Deres ref.:
BYGG-22/00400-25

Vår ref.:
23/05086-2

Dato:
14.04.2023

Svar fra KML - Gnr 66/4, 68/3, 7, 15, 21 - høring - anmodning om uttalelse til etablering av skianlegget "Arctic Center"

Illustrasjon av kulvertplassering, hentet fra søknad

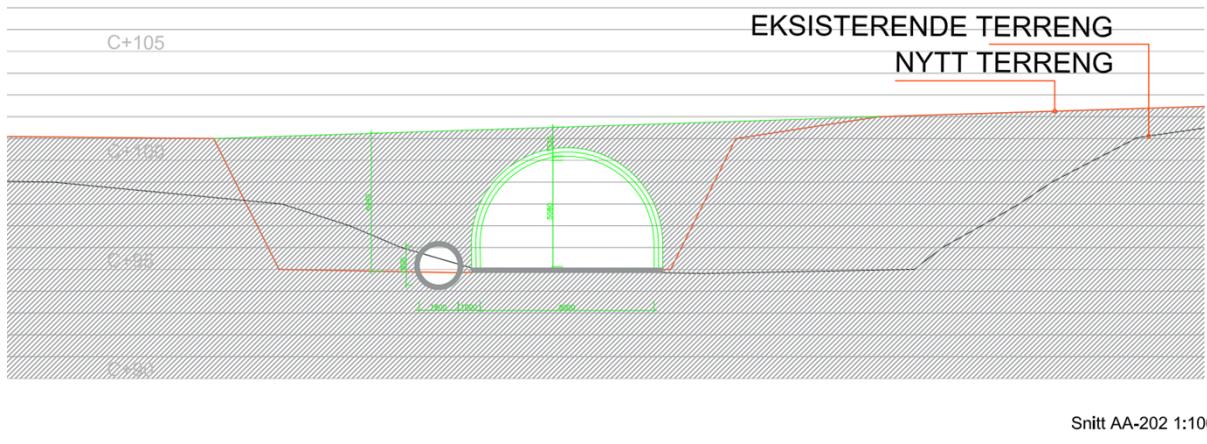
Det søkes om å erstatte broer over Nordelva med kulvert

I opprinnelig søknad legges opp til kryssing av Nordelva flere steder med brukonstruksjoner. Det søkes nå om i første omgang én kryssing av elva med en kulvert i oppgitt 35 m lengde. Elvedalen er i Naturbase oppgitt som bjørkeskog med høgstauder, en artsrik og produktiv skogtype.

Den godkjente broløsningen ivaretar landskapet og elveløpet på en tilfredsstillende måte, og gjør at elvedalen kan beholde sine funksjoner i naturmangfoldsammenheng, selv om den nok vil preges av nærliggende aktivitet.

En sammenhengende åpen elvestreng med kantsoner fungerer både som leveområde for arter og som korridor for arter som ferdes i området. Elvedalen fremstår i dag intakt, med frodig bunnvegetasjon og treskikt. I elva er det fremdeles en liten bestand av ørret, selv om etableringen av dam lenger ned har delt vassdraget i to. En kulvert av planlagt lengde vil være en stor barriere for denne artens bevegelse i området, og i praksis en uoverstigelig barriere for alt annet dyreliv.

Den omsøkte kulverten vil fylle igjen elvedalen i minimum 35 m bredde og anslått fra 30 til 60-70 lengde minimum, avhengig av ønsket høyde på fyllingen. Ut fra modeller kan den synes å være om lag 7-8 m høy.

Fig 21: Illustrasjon av krysning over Nordelva

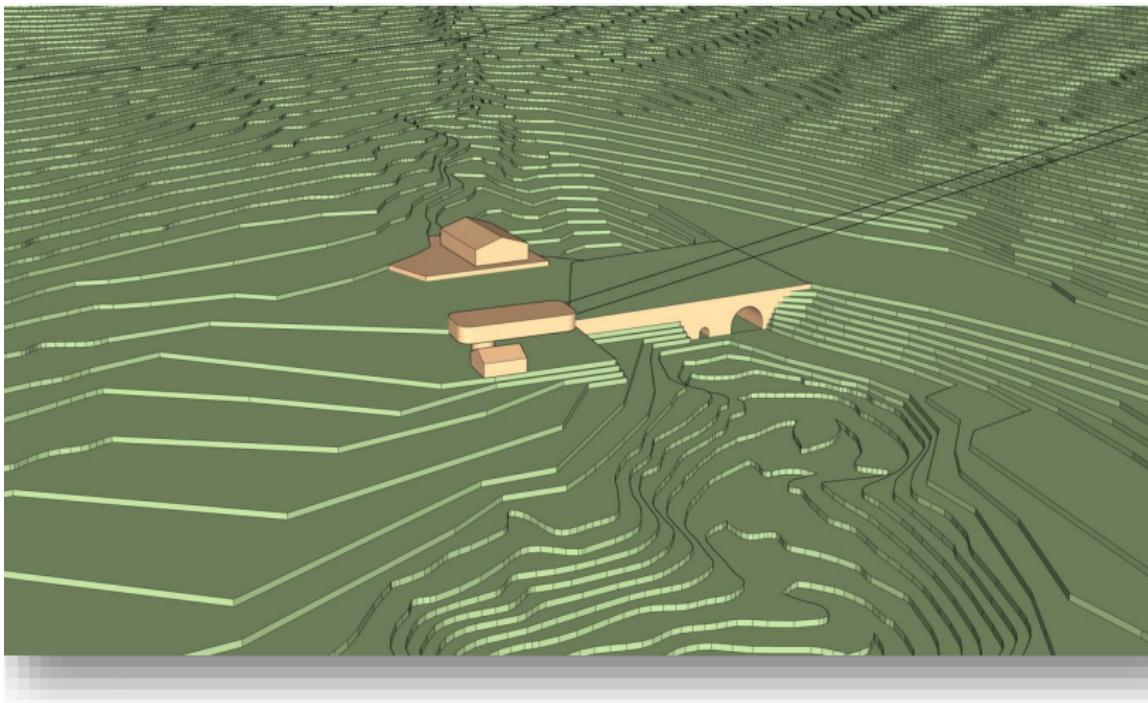
Det er uklart om kulverten vil bli støpt, med rette kanter, eller ha skrånende sider, men fotavtrykket til en slik kulvert, med elv i 1,8 m rør, og langrennsløype i tunell vil uansett bli i størrelsesorden 2 daa, slik den er modellert. Dette er en stor installasjon i terrenget, som vil være godt synlig også i barmarksperioden, og den vil fungere som enn effektiv barriere for dyrelivet i elvedalen, og bryte kontinuiteten i elveløpet helt.

Søker argumenterer med at det med en kulvert i stedet for flere broer vil bli i sum færre terregingngrep i form av brufester, terregnsikring og arrondering, ut fra en forventning om at anlegget vil vokse i bruk over tid. Pr i dag er det likevel konkret snakk om erstatning av en brokonstruksjon med 20 m bredde, med en kulvert på 35 m bredde på toppen, og det er dette det er tatt stilling til. Søker oppgir ikke hvilke kvaliteter som finnes i området, og hvordan de vil forringes ved endring fra bro til kulvert. Etter naturmangfoldloven er tiltakshaver pliktig å vurdere konsekvenser av tiltaket, for naturmangfoldet, uten at vi kan se at dette er gjort.

Vi vurderer denne endringen som såpass omfattende, med stor påvirkning av landskapet og elvedalens funksjon som leveområde og korridor for dyrelivet i området, at vi ikke ser å kunne anbefale at dispensasjon blir gitt. Broløsninger vil sikre en viss kontinuitet i elvedalen, som en av få gjenværende grønne korridorer i planområdet, og denne funksjonen vil forsvinne ved kulvertløsning. Uansett kryssingsmetode må man i anleggsperioden sørge for å hindre partikelavrenning til vassdraget under anleggsfasen.

Omtrentlig angitt heistrase, inntegnet i kart med registrerte vegetasjonstyper. Oransje markerer Kalkfattig og intermediær fjellhei, leside og tundra.

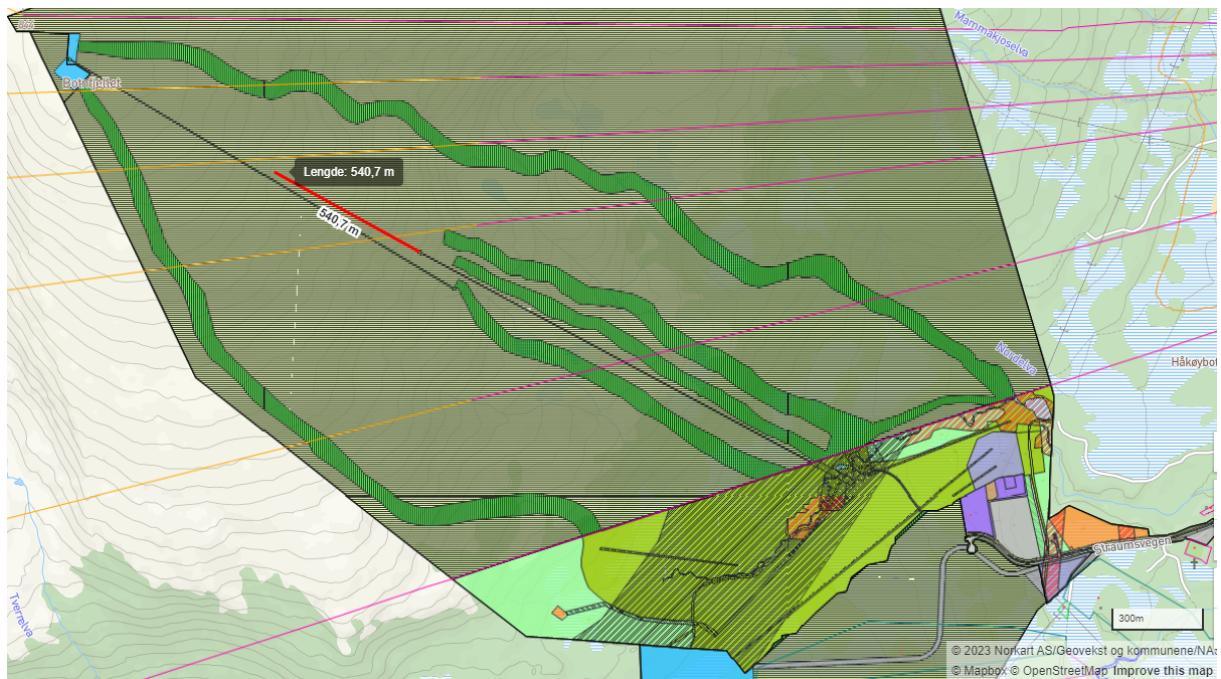
Det søkes om å forlenge Stolheis 1, og å flytte bunnstasjon for Stolheis 2 høyere i terrenget. Rammesøknaden angir ønsket forlengelse av Stolheis 1 med ca 540 m oppover i terrenget, og flytting av bunnstasjon tilsvarende høyere i terrenget. Slik det er beskrevet i rammesøknaden, så vil summen av heisinstallasjoner som master og andre installasjoner være uendret, og primært er det det visuelle inntrykket som vil endres, men ikke i stor grad.

Gjeldende planløsning og ny omsøkt løsning omfatter begge etablering av heishus / mellomstasjon i område med naturtypen Kalkfattig og intermediær fjellhei, leside og tundra, av stor verdi. Dette er åpent fjellterring med begrenset vegetasjon. Det er ingen særlige lokaliteter eller arter registrert i området for omsøkt endring (sjekket i Naturbase).

Endringen vurderes å ha lite konsekvenser for naturmangfold. Det forutsettes at eventuelle anleggsveier bygges i så begrenset grad som mulig, og legges så skånsomt som mulig i terrenget.

Kart som viser heistrase, med foreslått forlengelse av nedre stolheistrase. Øvre heistrase vil flyttes tilsvarende opp.

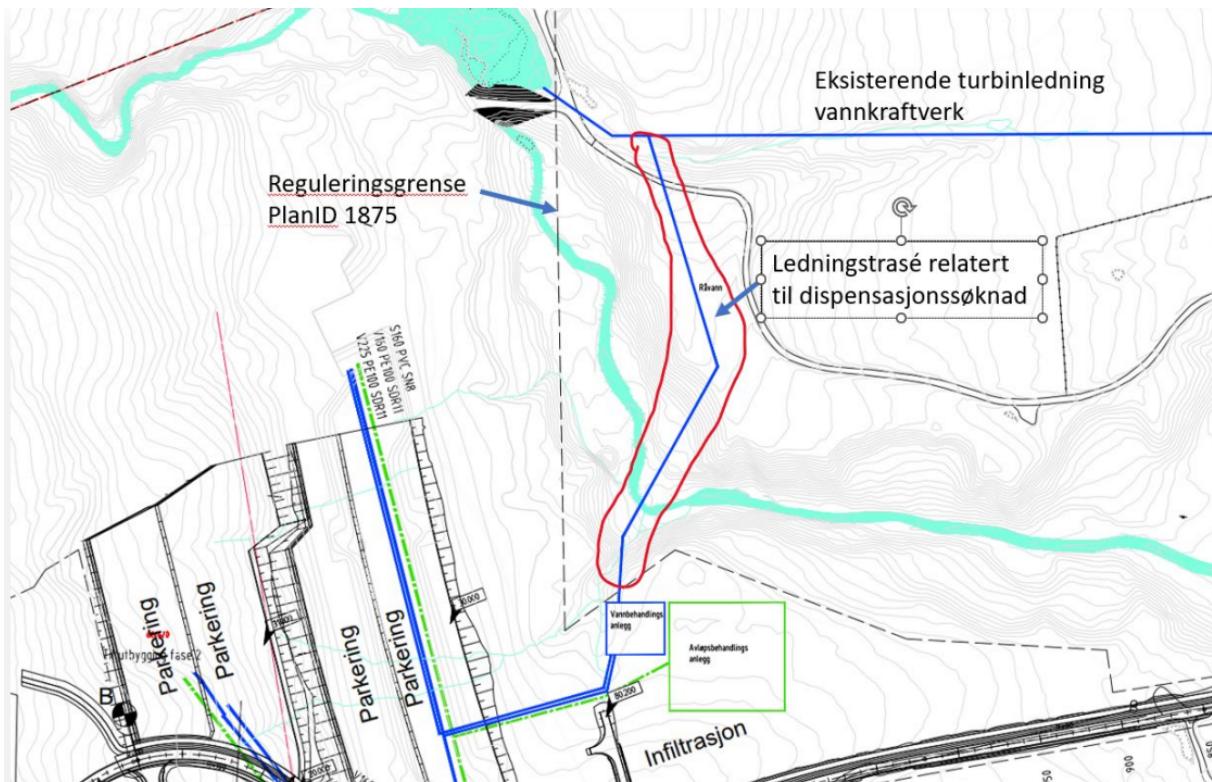
Vurderingen gjelder bare omsøkt flytting av topp- og bunnstasjon for hhv Stolheis 1 og stolheis 2. Opparbeidete løypetraserer, regulert til Idrett i plan 1515, er ikke omsøkt forlenget, og forutsettes vendret.

Kart viser ledningstrase, og figur med gråor- heggeskog.

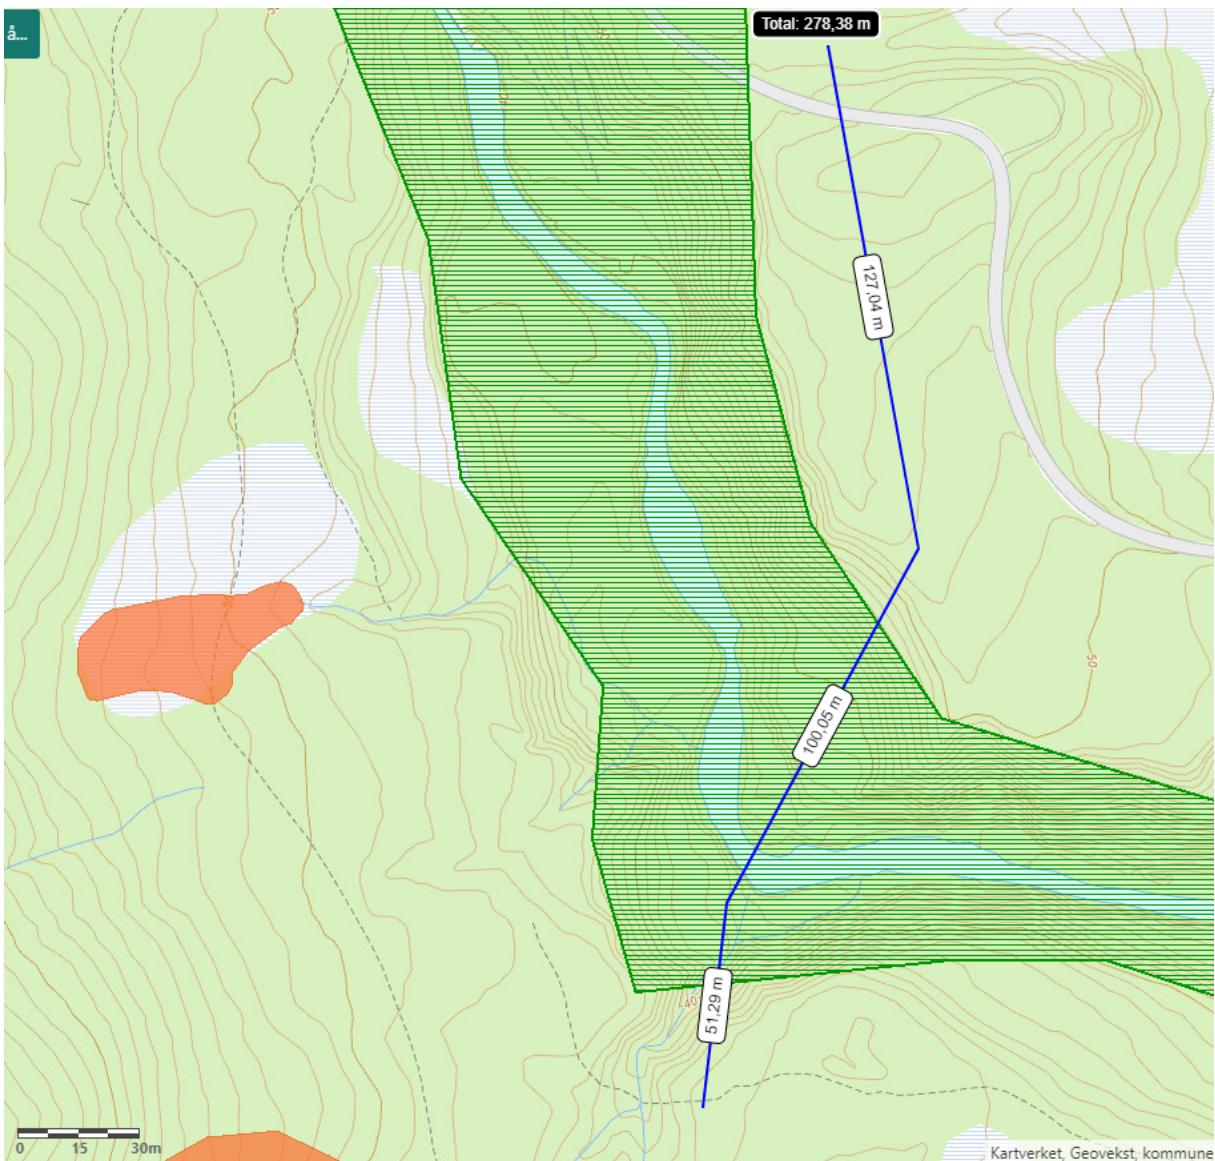
Hele ravinedalen er registrert som gråor-heggeskog, med verdien svært viktig. I den østlige delen av figuren er dog en større del av denne hogd i forbindelse med bygging av 132 kV kraftlinjen i området, så verdien av figuren i traseområdet vurderes som liten.

Vannledningen er ønsket lagt slik for å unngå inngrep i demningsområdet. Det skrives at vannledningen vil graves ned på vanlig vis, og ledningstraseen påføres stedlige masser og slik revegeteres med stedlige arter over tid i etterkant.

En vannledning av en slik dimensjon krever en dyp ledningsgrøft, og høydeforskjellen langs traseen er stedvis stor over kort avstand. Erfaringsmessig vil gravearbeid av denne typen på flatmark etterlate seg en påvirket trase på 8-10 m bredde, og det er usikkert om det lar seg gjøre å følge traseen ned og opp ravinesidene uten å måtte lage alternative kjøretraseer.

Vannledningstraseen vurderes å ha forholdsvis liten negativ effekt på naturmangfoldet i området, da dette er redusert fra før, og traseen delvis følger etablert kraftrase. På nordsiden av elven vil det likevel sannsynligvis som følge av ledningstrasearbeidet og kraftlinjetraseen bli lite stående skog igjen i hellingen mot elven.

Man kan videre stille spørsmål ved plasseringen av vannbehandlingsanlegget på søkeres kart, da det synes å ligge umiddelbart inntil en kraftmast på 132 kV linjen i området. Her bør nettselskapet konsulteres.

Etablering av vannledningen og omfanget av terrengeinngrep som følge av dette synes utilstrekkelig utredet og dokumentert, særlig konsekvensen av nedgraving i bratte ravineskråninger, og kryssing av elveløp. Det oppgis ingen dimensjoner i dispensasjonssøknaden. Løsmassekart fra NGU viser at grunnen i ravinesidene består av morenemasser, men det er uklart om elveløpet går på fjell, noe som vil kreve andre inngrep enn simpel nedgraving av vannforsyningen. Sumvirkningen av bortfall av vegetasjon nord for elva, som følge av ledningstrase og eksisterende kraftgate blir ganske omfattende.
